## 福井県原子力安全専門委員会への要望書

# 高浜原発の使用済燃料の敷地内乾式貯蔵施設について 建設を認めないでください

#### 1. 急斜面の下への乾式貯蔵施設の設置は、土砂災害の危険があります

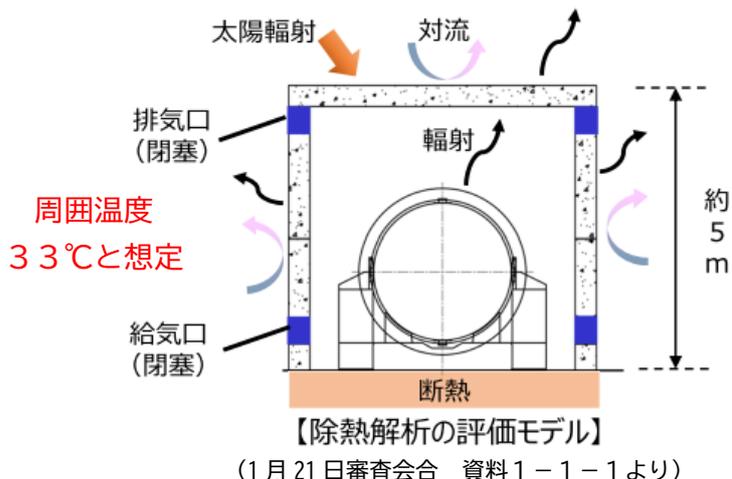
乾式貯蔵施設が、急峻な斜面から十分な離隔距離をとらずに設置されるのは初めてのケースです。土砂崩れにより貯蔵施設が土砂で埋まれば除熱できなくなるなどの危険性があります。この危険性は、前規制委員の石渡氏も指摘しています（※1）。

（規制委の石渡委員の発言の概要 2024年7月12日審査会合） 「今までは、福島第一や東海第二などの施設は平地にある。非常に急な斜面に離隔距離なしに置くというのは初めてではないか。それ自体がリスクになり得る。多量の土砂が貯蔵施設の上になだれ込んできたとき、キャスクは損傷しないのか、上に乗ってしまうとキャスクの温度があがっていく。それは大丈夫か確認する必要がある」。

(3月4日審査会合の資料1-1、8、11頁より)

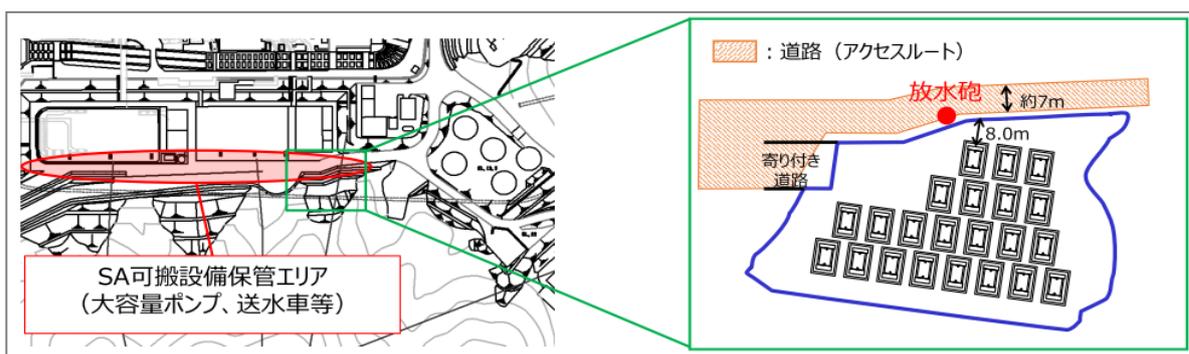
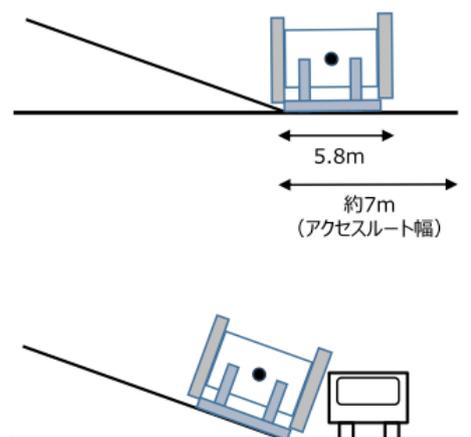
関電は、複数のルートがある、可搬設備は予備機がある等としていますが、安全のため複数確保することが必要なものであり容認すべきではありません。保安規定には複数ルートの確保が規定されています。

### 4. 乾式キャスクが5mの段差から落下した時、キャスクが損傷する危険があります

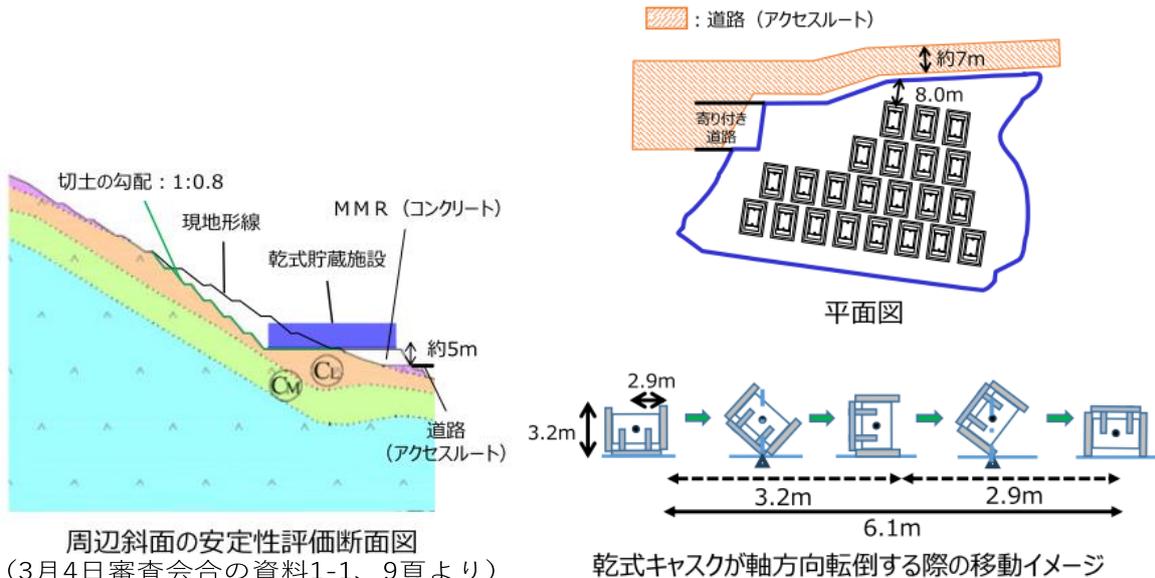
(1) 貯蔵施設はアクセスルートに対し高さ5mの段差がありますが、関電は、設置位置から段差まで8mの離隔があるので落下しないと説明しています。乾式キャスクは180度しか回転しないという想定です（次頁上図）（※5）。しかし、2月5日の規制委員会では、乾式キャスクの架台が外れて、転がり落ちる可能性が指摘されています（※6）。

乾式キャスクは貯蔵用緩衝体を装着して横置きで設置されますが、貯蔵用緩衝体は輸送用緩衝体に比べて緩衝性能は低く、3mの高さからの落下しか考慮されていません(※7)。5mの段差から落下した場合、乾式キャスクが損傷する危険性があります。

第2図 乾式貯蔵施設敷地内における乾式キャスク再配置のイメージ  
(16条まとめ資料 別添1 (別紙1)より)

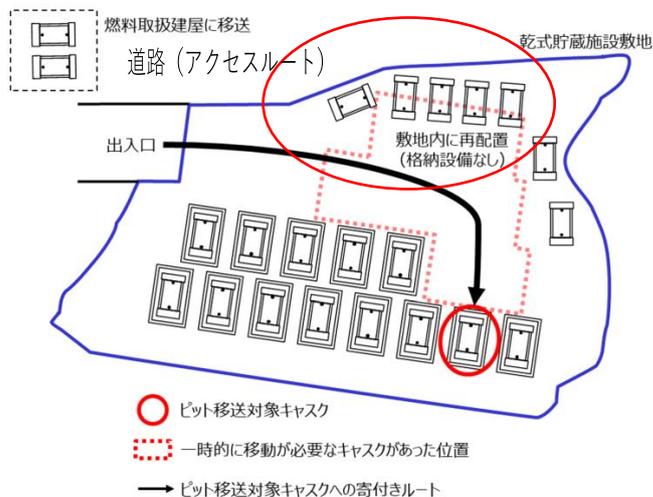
(2) また、キャスクに閉じ込め異常が発生した場合には、クレーンの通路を確保するため一部のキャスクが一時的に下図のように再配置されます(※8)。再配置されたキャスクは、格納設備もなく段差からの離隔もない状態が約2カ月間続くため、この間に地震があれば落下する危険性があります。

段差までの距離の記載はないが、キャスクの径 3.2m と比較すると、キャスクと段差 (アセスルート) との距離は、1~2m しかない。
